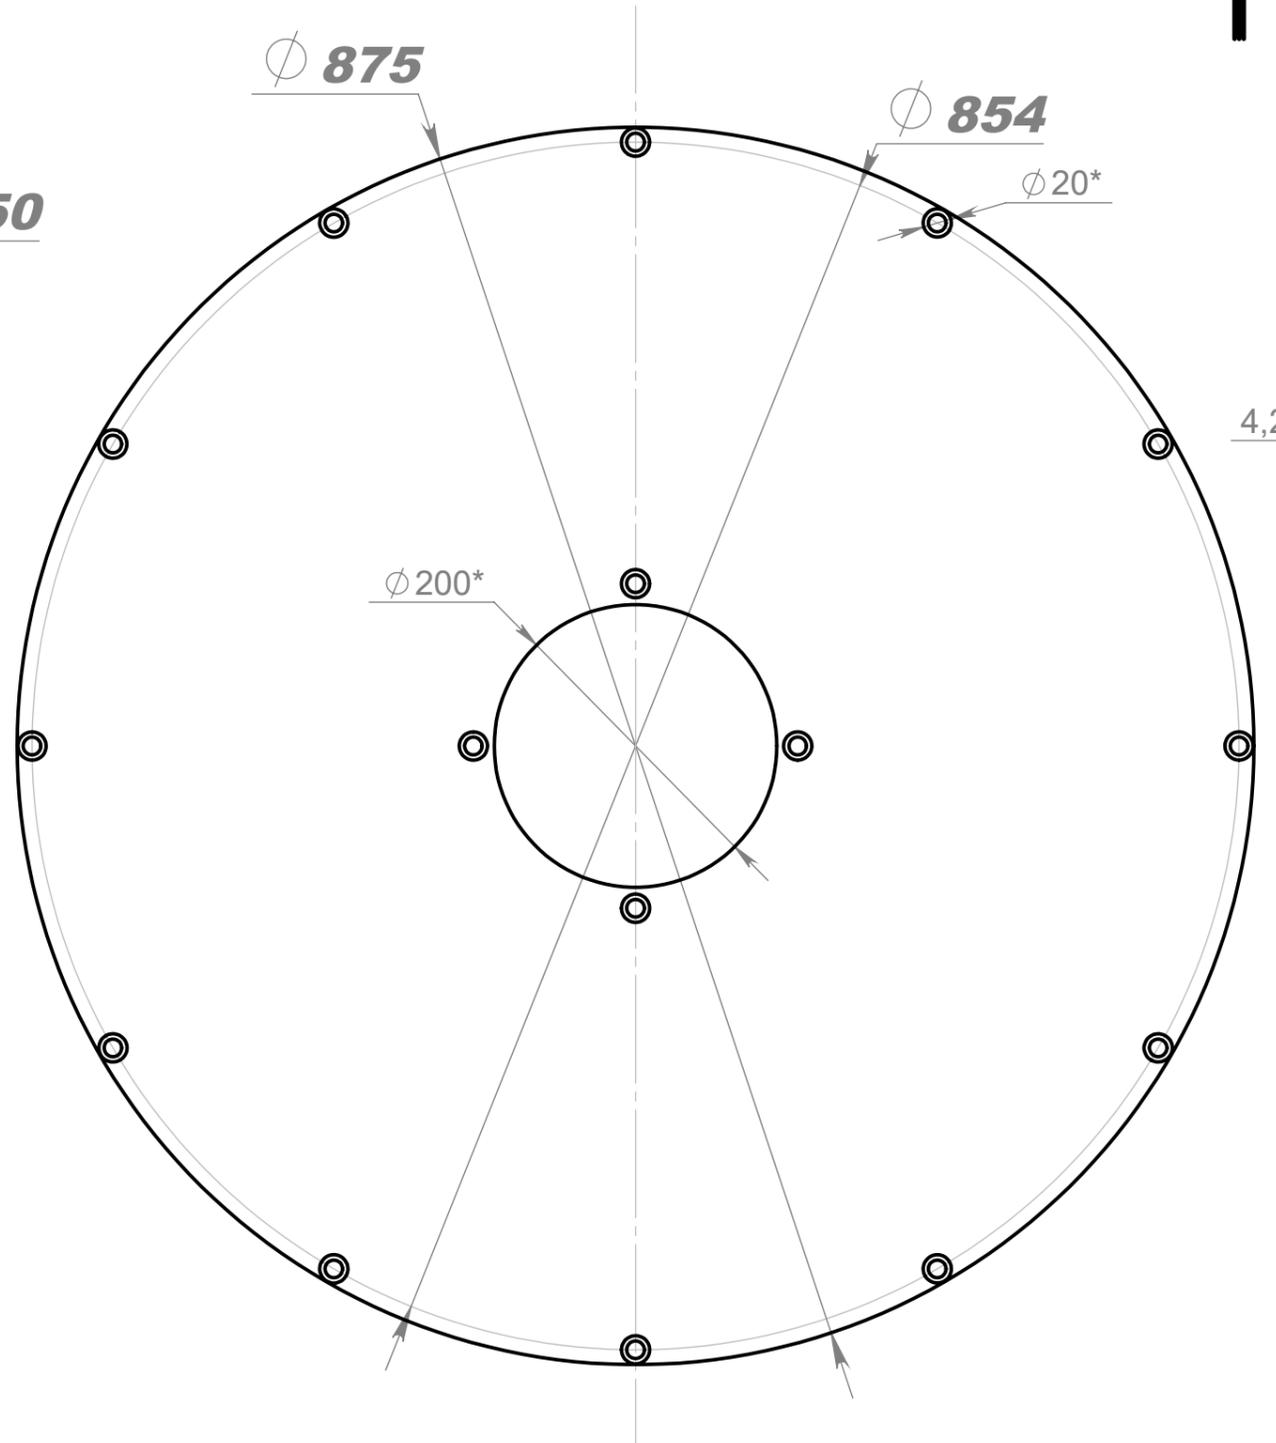
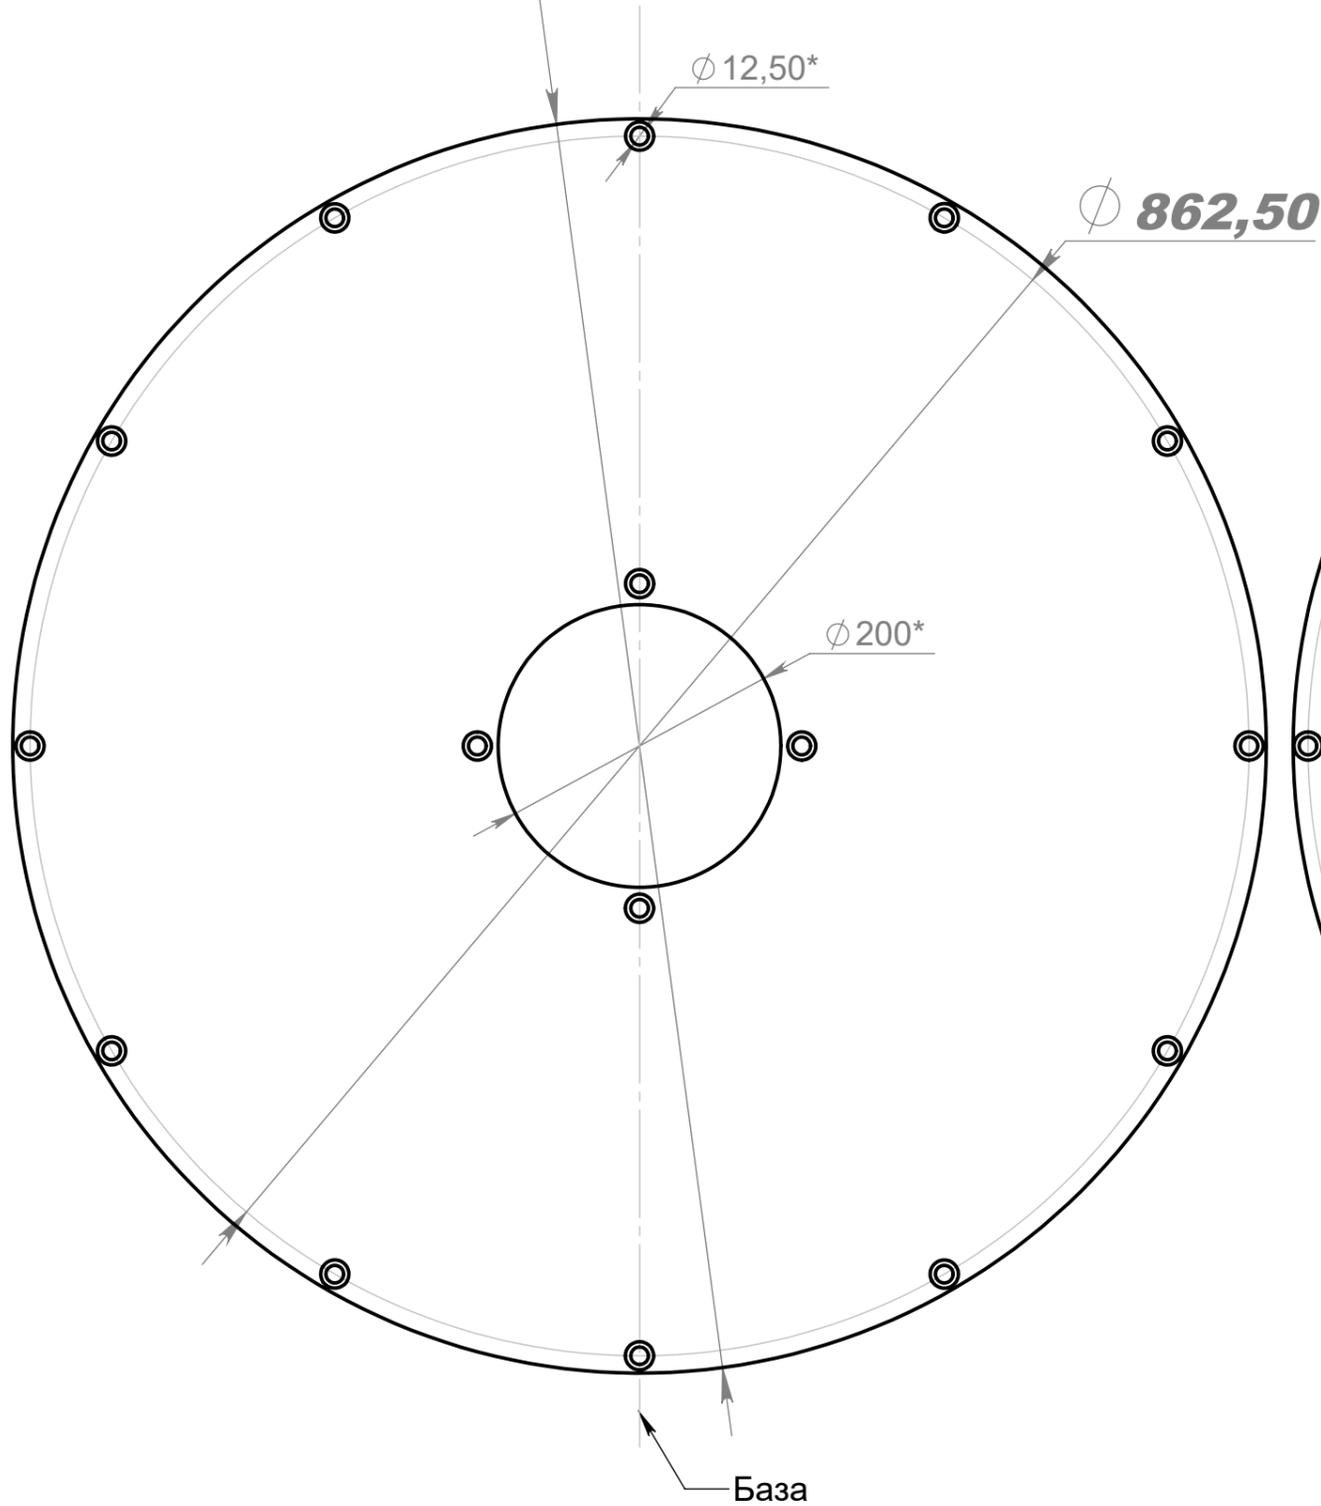
Как сейчас

Как должно быть

**Наруж диаметр смещен
относительно внутреннего**
